Il Consiglio di Stato

Presa di posizione del Cantone Ticino relativa alla revisione delle ordinanze sulla protezione dei biotopi e delle zone palustri di importanza nazionale.

Revision der Biotopverordnungen: Raster für Stellungnahme
Révision des ordonnances en matière de biotopes: grille pour la prise de position
Revisione delle ordinanze sui biotopi: tabella per la presa di posizione

Oggetto 398 Lodrino-Iragna

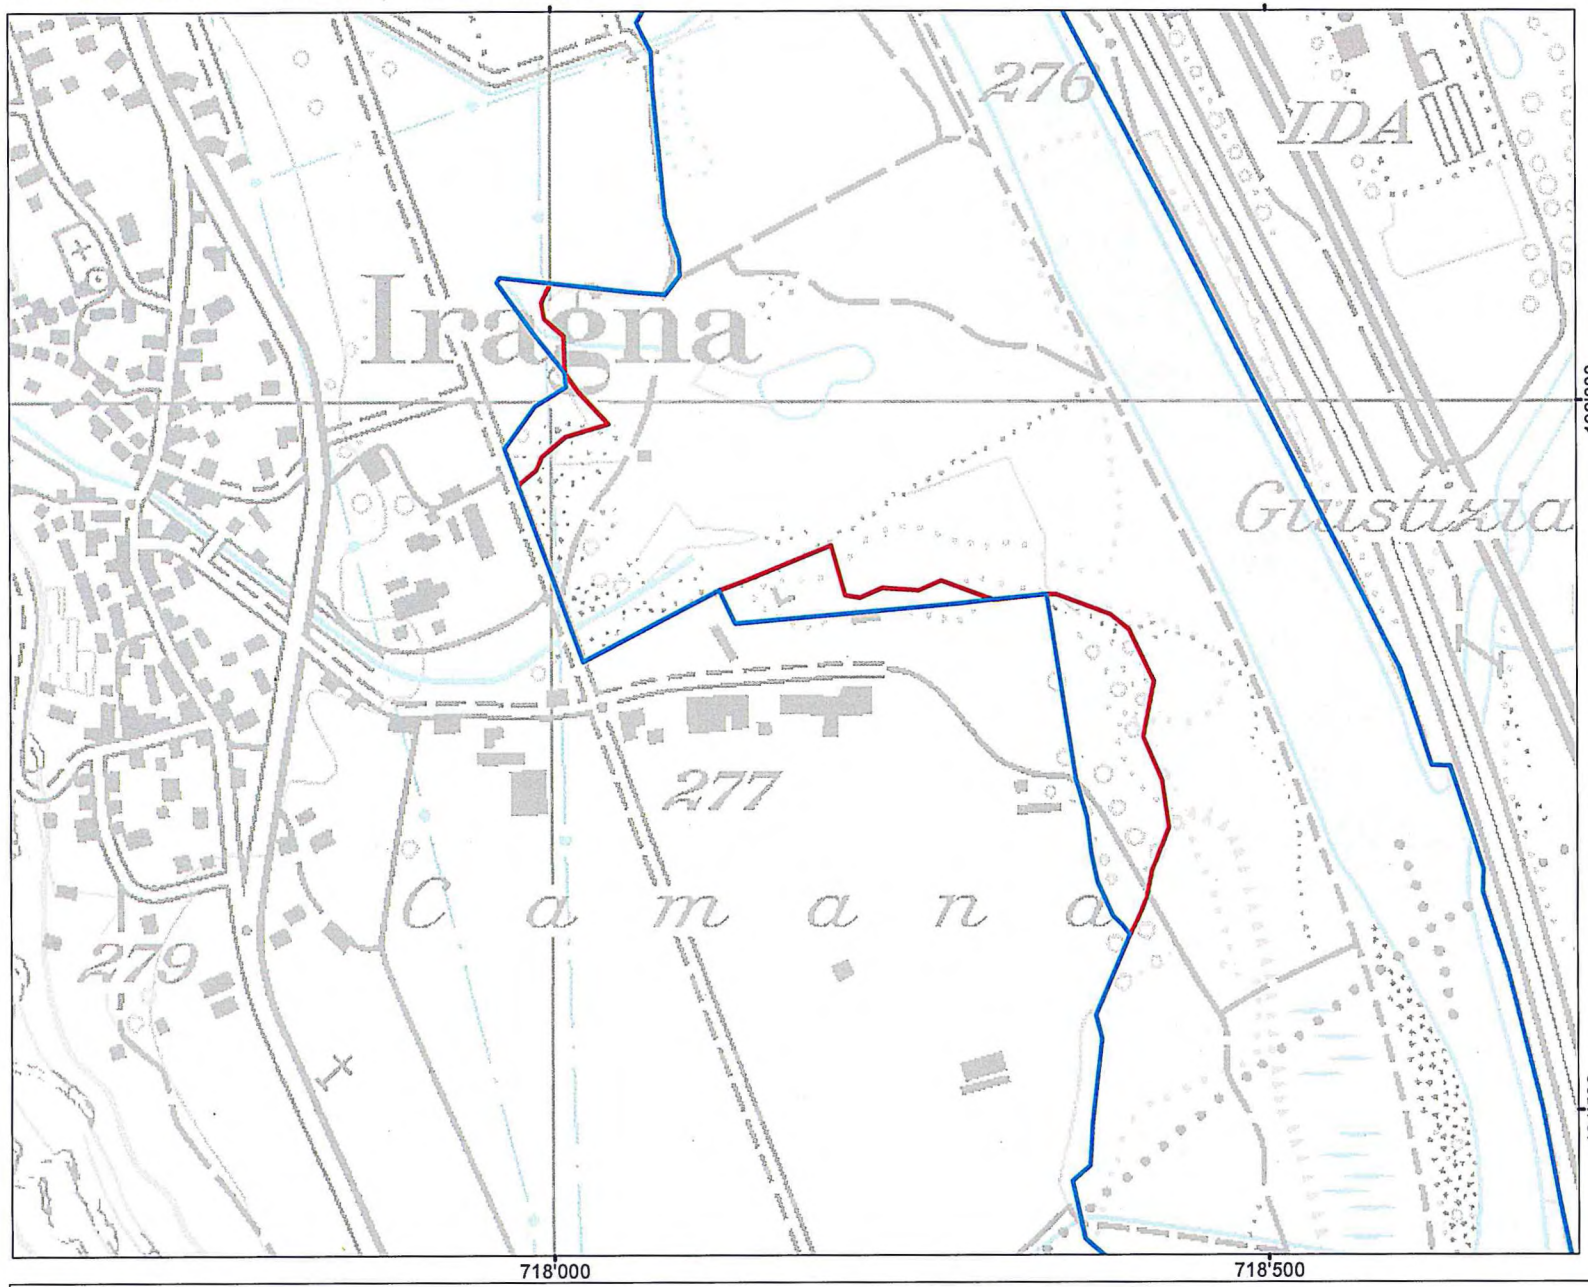
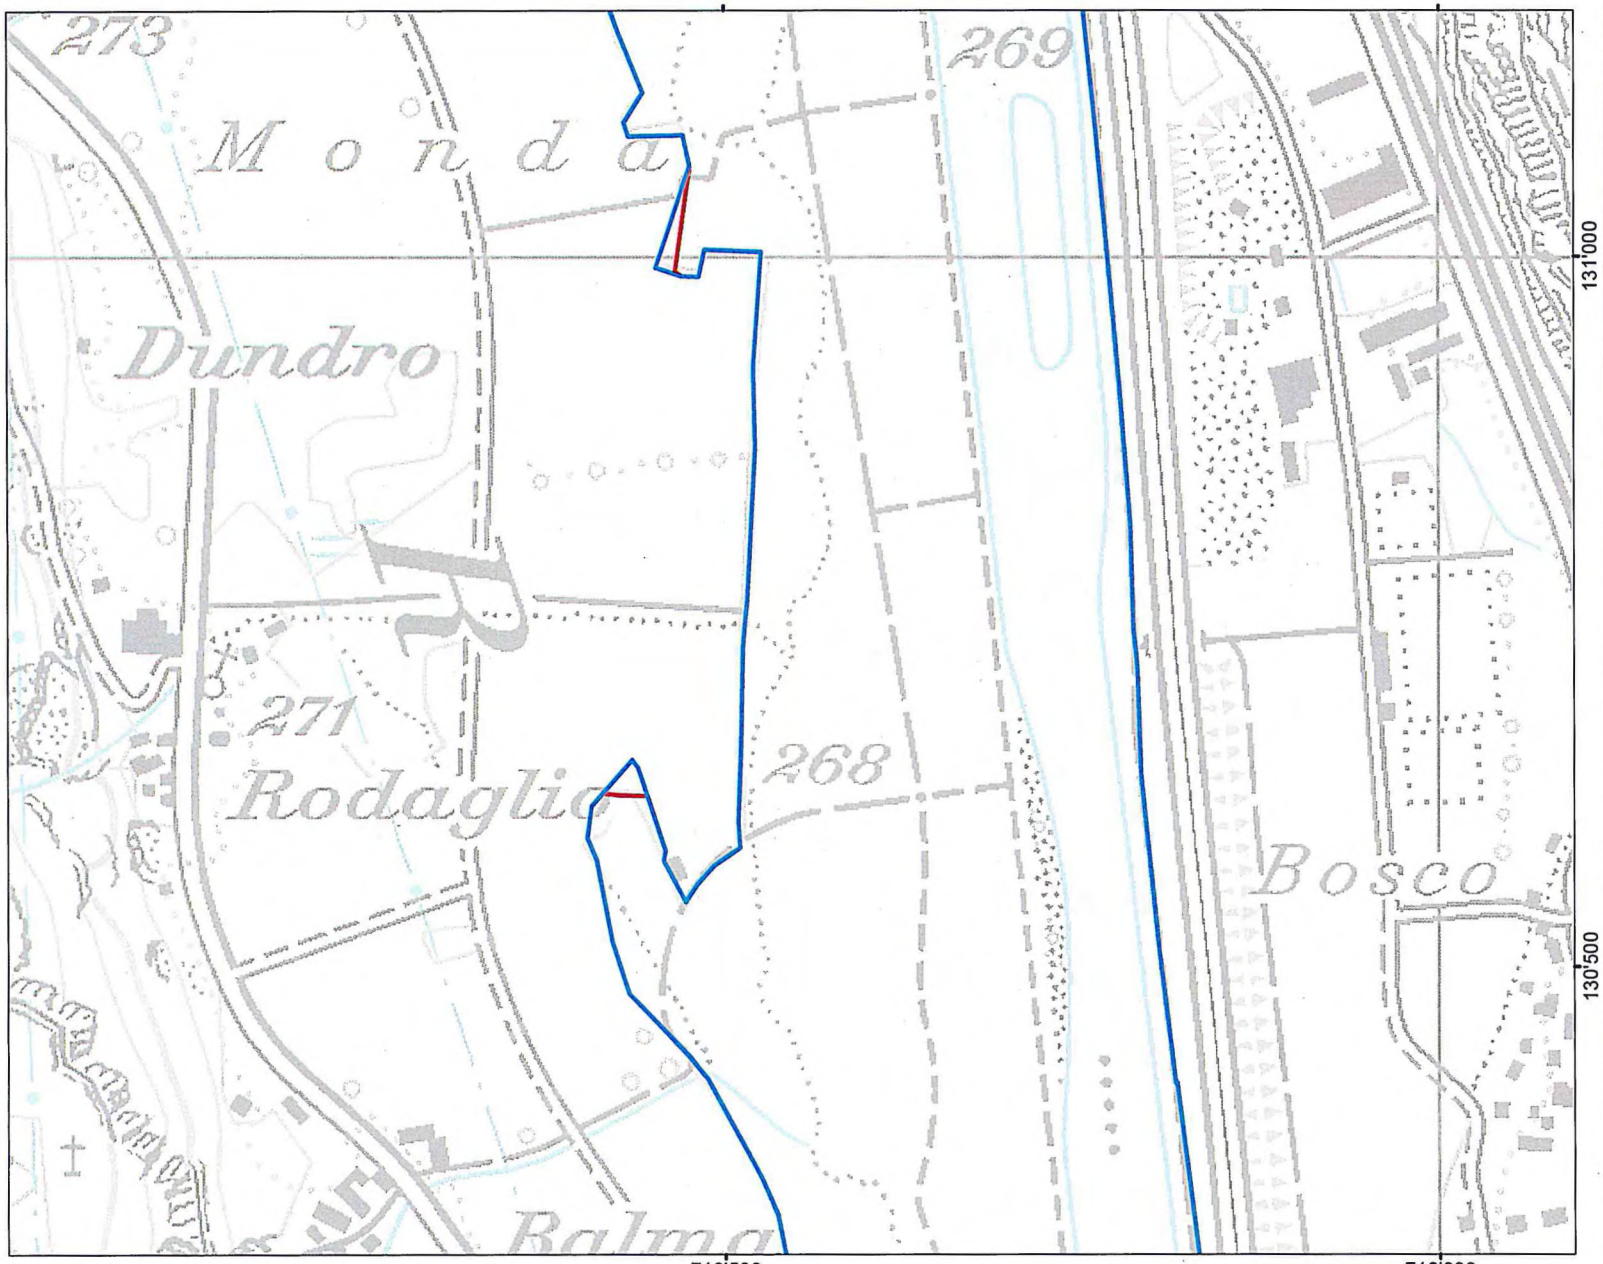
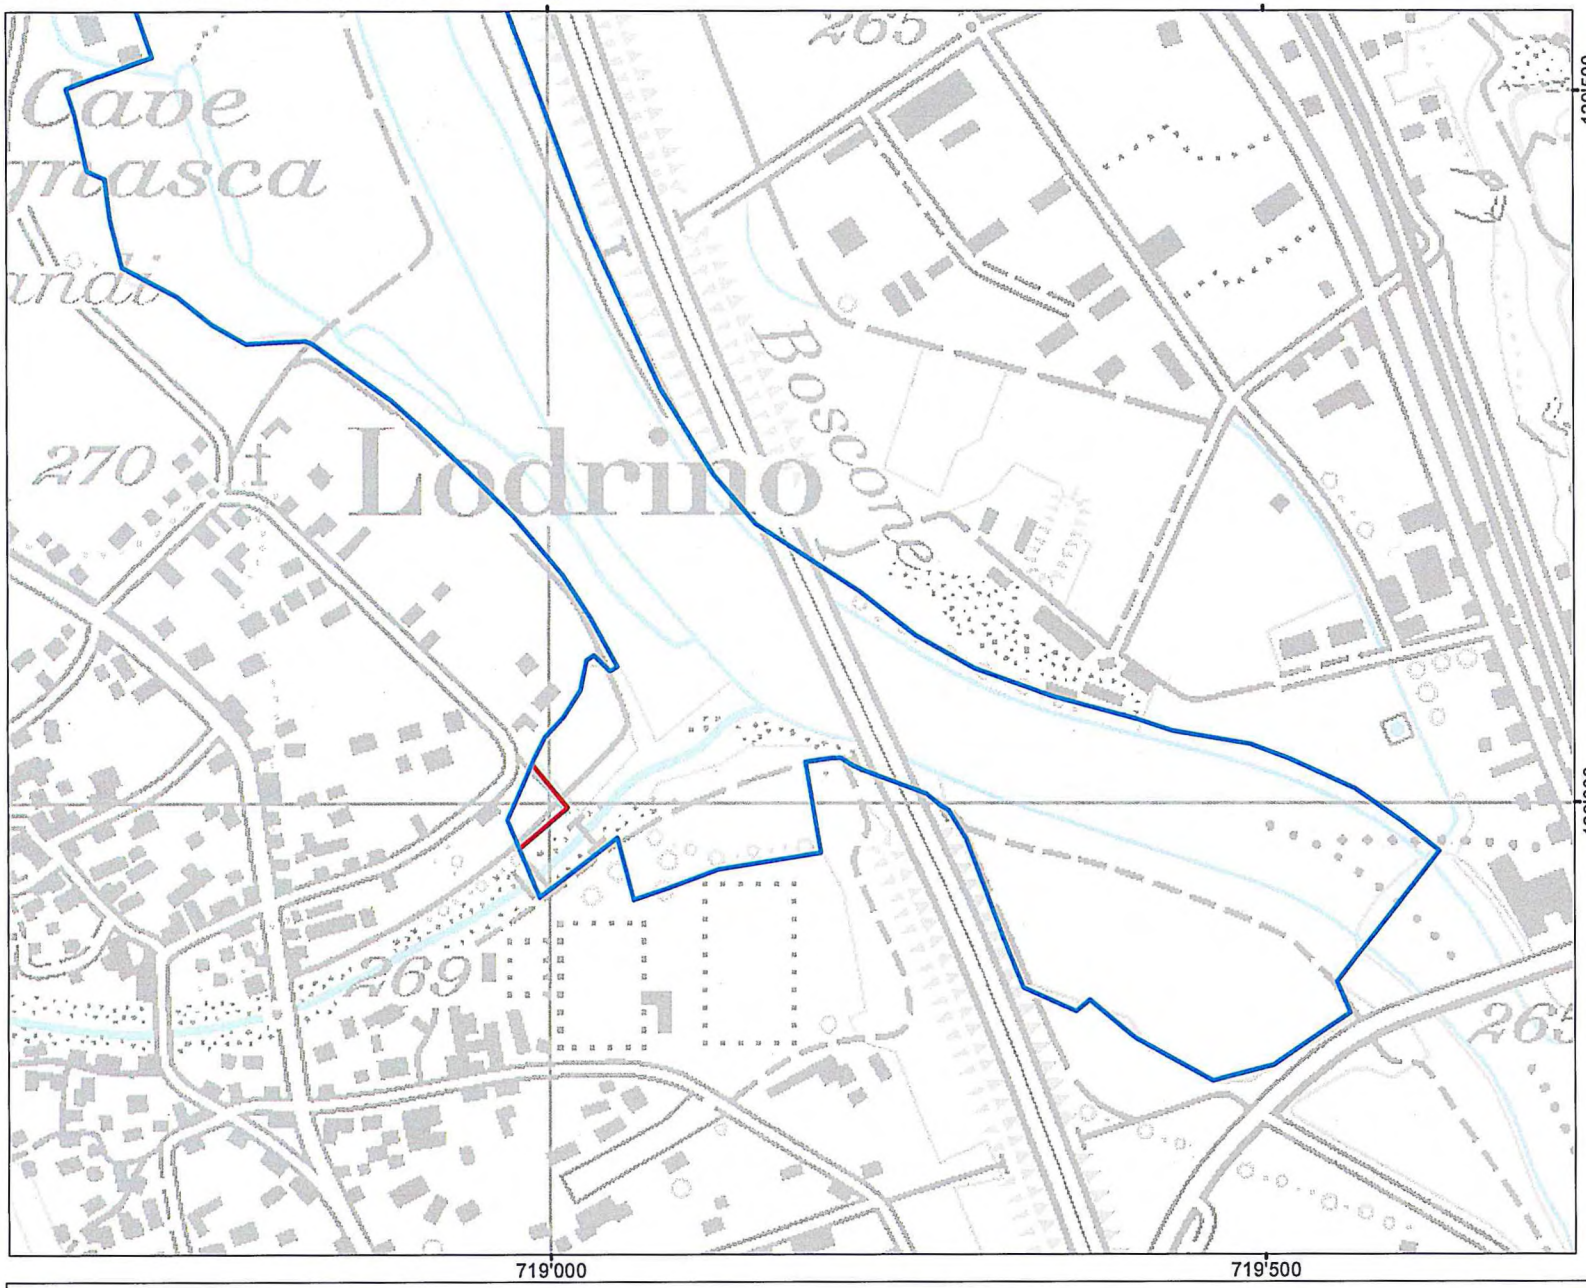
ZG	398	TI	In alcuni punti il perimetro dell'oggetto non è coerente con il margine boschivo e sconfina nella vicina zona agricola. Vi è inoltre una sovrapposizione con una Zona per attrezzature e edifici pubblici in fase di approvazione nel Piano regolatore del comune di Iragna.	Si richiede un adeguamento del perimetro dell'oggetto coerentemente con il margine boschivo in modo tale da evitare sovrapposizioni con i comparti agricoli adiacenti o con altri tipi di utilizzazione già pianificati (v. 4 cartine allegate).
ZG	416	TI	Dal 2003 il Cantone Ticino dispone di un Inventario delle zone golenali di importanza cantonale, allestito ai sensi dell'art. 12 della Legge cantonale sulla protezione della natura. L'inventario conta 20 oggetti, costituiti in buona parte da quelli scartati nell'ambito della revisione federale del 2003. Gli oggetti 416, 417, 418 e 419 fanno parte dell'Inventario cantonale. Lo scrivente Consiglio di Stato - come peraltro esposto nella lettera dell'Ufficio della natura e del paesaggio del 23 novembre 2013 alla Divisione specie, ecosistemi e paesaggi dell'UFAM nell'ambito della consultazione preliminare - ritiene che l'iscrizione degli oggetti in esame nell'Inventario cantonale assicuri già un grado di tutela adeguato a preservarne la funzionalità e a garantire la realizzazione di un'infrastruttura ecologica efficace, così come previsto dalla Strategia Biodiversità Svizzera. Al contrario, si reputa in questo momento controproducente proporre ai comuni interessati un ulteriore adeguamento dello statuto di tutela, poiché ciò potrebbe generare incomprensioni e compromettere la delicata opera di promozione della natura, che il Cantone Ticino ha impostato su rapporti di collaborazione e fiducia con gli enti locali.	Si chiede di rinunciare, per motivi strategici e di opportunità, all'integrazione di questo nuovo oggetto nell'Inventario federale.

Proposta di modifica
